**Avis délibéré de l’Autorité environnementale
sur l’aménagement de la liaison Pont-Saint-
Esprit-Bagnols-sur-Cèze-Roquemaure (RN 86
et 580) – giratoire de Roquemaure (30)**

n°Ae : 2022-74

Avis délibéré n° 2022-74 adopté lors de la séance du 20 octobre 2022

Figure 2 : Situation de l'opération routière du giratoire des carabiniers sur le carrefour existant en « T ». Source : dossier

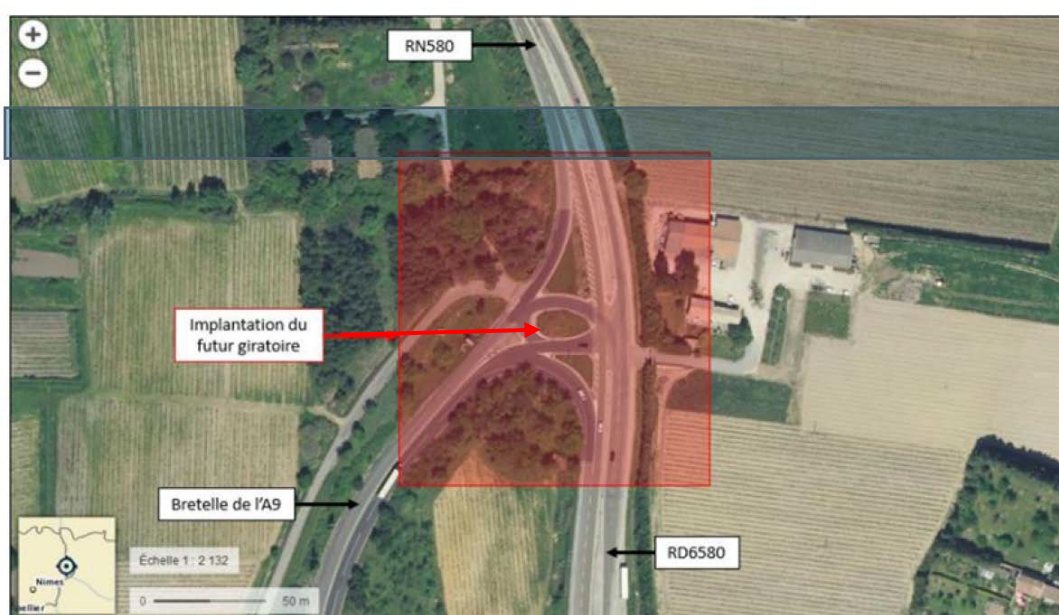
Le dossier expose le projet de manière assez peu claire, du fait d'éléments relatifs à une solution intermédiaire (réalisation d'un fossé ouest à des fins hydrauliques et ayant un intérêt environnemental) rejetée depuis, et d'autres éléments relatifs à la dernière solution retenue, ce qui rend la présentation confuse (les éléments de clarification apportés aux rapporteurs lors de la visite devront être indiqués dans le dossier). Une harmonisation et clarification du dossier serait utile. Pour la même raison, le volet naturel de l'étude d'impact se compose d'une étude d'impact initiale daté de septembre 2021 (mais datant pour une large part de 2015 et 2016 selon le dossier) et d'une mise à jour, avec des similarités mais aussi des divergences sur les cotations et mesures.

L'iconographie du dossier est parfois de mauvaise qualité (présentation des aménagements, de l'accidentologie, analyse multicritère des variantes). Des figures de grande taille, détaillées mais parfois sans légende, et parfois obsolètes, n'aident pas à la compréhension de la différence entre l'état avant et après le projet.

L'Ae recommande de clarifier et mettre en cohérence le dossier, tant sur le projet lui-même que ses impacts, et d'en améliorer les illustrations synthétiques.

Figure 5 : Enjeux de biodiversité selon l'étude n°1 (à gauche) et n°2 (à droite) (source : dossier)

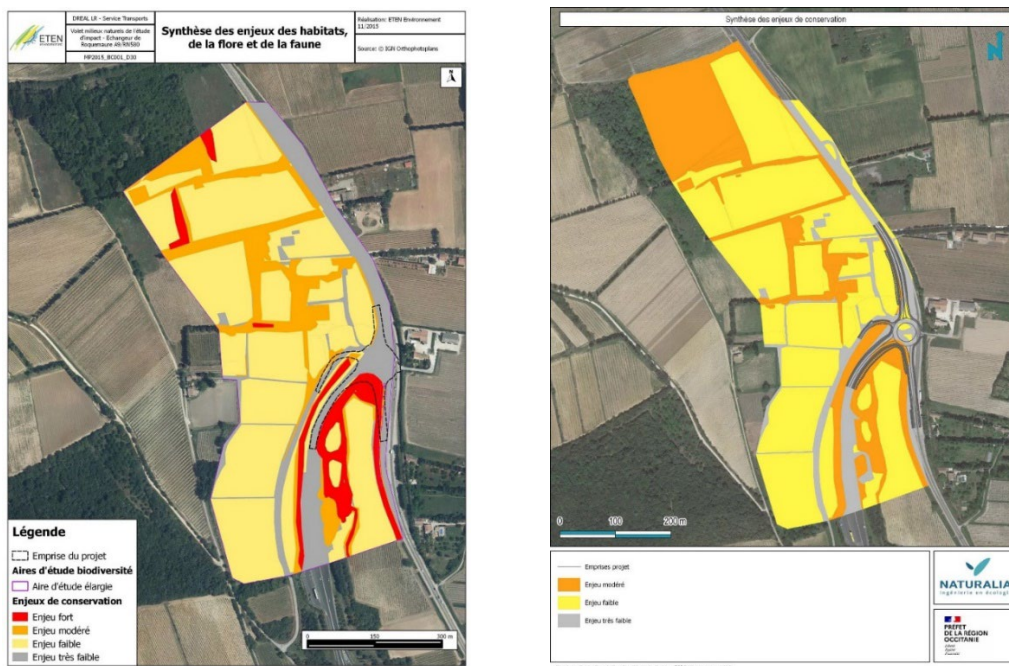
Suite à une première évaluation des enjeux de biodiversité, le pétitionnaire a fait réaliser une étude complémentaire qui conduit à affaiblir l'ensemble de ces enjeux

Il serait utile à la compréhension du dossier de mieux y expliciter les raisons de ces changements de cotation.

L'Ae recommande de préciser les critères de cotation des inventaires faunistiques.
